Statutární město Brno

„DPS Bystrc“

VYSVĚTLENÍ, ZMĚNA NEBO DOPLNĚNÍ ZADÁVACÍ DOKUMENTACE

Vysvětlení zadávací dokumentace č. 1 ze dne 18. 7. 2024

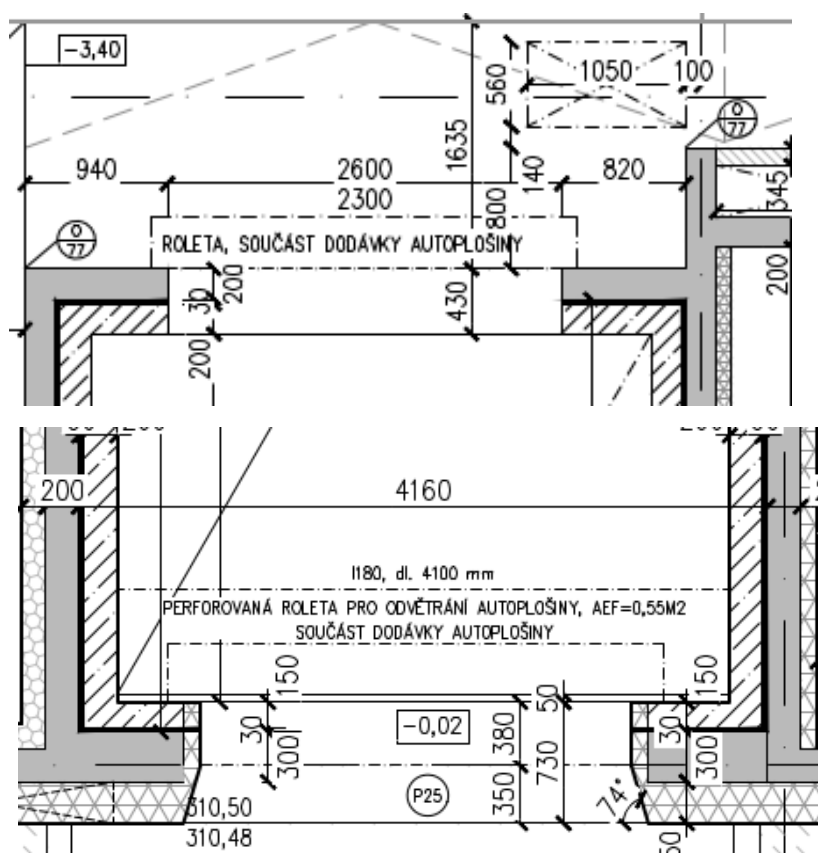
Dotaz č. 5:

Našli jsme nesoulad mezi soupisem prací a výpisem prvků u hliníkových stěn:

- Stěna ozn. A/26 v soupisu prací vykázán rozměr 2200/2600, ale dle výpisu prvků 3000/2350. Co platí?
- Stěna ozn. A/26 v soupisu prací vykázány 2ks, ale dle výpisu prvků 1ks. Co platí?

Ad 5)

Zadavatel k dotazu sděluje, že se jedná formální chybu v psaní, přičemž platí:

- u AL/26 **upraven** rozměr na 3000/2750, a
- u AL/26 je 1ks

Tyto skutečnosti byly upraveny v aktualizovaném soupisu prací a výpisu prvků, jež tvoří přílohu tohoto vysvětlení zadávací dokumentace.
